Број:	2159/4	Датум:	10.9.2018.
-------	--------	--------	------------

**ЗАИНТЕРЕСОВАНИМ ЛИЦИМА КОЈА СУ ПРЕУЗЕЛА КОНКУРСНУ
ДОКУМЕНТАЦИЈУ ЗА ЈАВНУ НАБАВКУ БРОЈ
ЈН 24/18 МАМОГРАФ ДИГИТАЛНИ (дигитални мамографски систем са дијагностичком
радном станицом)**

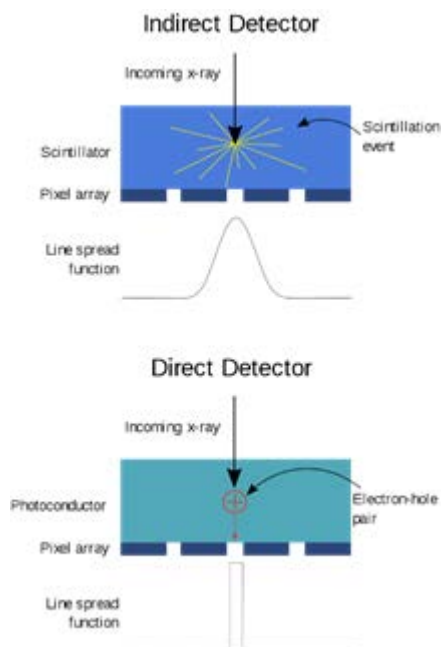
Питање: У овом захтеву није наведено који тип детектора се тражи, са директном или индиректном конверзијом X-зрака? Молимо наручиоца да се изјасни по овом питању како би се презизније направила тендерска документација..

Наиме, веома је битно, како за Наручиоца тако и за Понуђаче да се прецизира који је тип детектора у питању, из разлога што на тржишту постоје два типа мамографских детектора (директни и индиректни), који се разликују по принципу рада, технологији израде, материјалу, и дијагностичком квалитету снимка. Већина релевантних произвођача дигиталних мамографа користе директну конверзију, док инверзна конверзија није толико заступљена у мамографији. Уколико будете захтевали директну конверзију, тиме неће бити угрожена кокурентност у Јавној набавци, већ напротив конкуренција ће бити већа као и квалитет опреме која се набавља, док са одабиром инверзне конверзије кокурентност ће бити смањена и нарушена, а самим тим и квалитет опреме која се набавља.

На слици испод се види принцип рада обе врсте детектора.

(Расипање светлости у материјалу сцинтилатора доводи до губитка резолуције код индиректних детектора, док код детектора са директном конверзијом тога нема.)

Наручилац је склоп под рб 4. Флат панел детектор из обрасца техничке спецификације са техничким карактеристикама под рб. 4.1. до 4.5 описао јасно и прецизно тако да понуђачи могу да припреме прихватљиву понуду, а да Наручилац набави апарат који одговара његовим објективним потребама. Обе врсте детектора које је заинтересовано лице навело у питању се без икакве сумње односе на FFDM (Full Field Digital Mammography) односно равни дигитални детектор целог поља, те самим тим Наручилац ће као одговарајуће оценити обе врсте детектора. Наручилац није захтевао одређену технологију детектора ради омогућења веће конкуренције, те је свака технологија различитих произвођача која испуњава захтеване техничке карактеристике под тачком 4. прихватљива за Наручиоца.
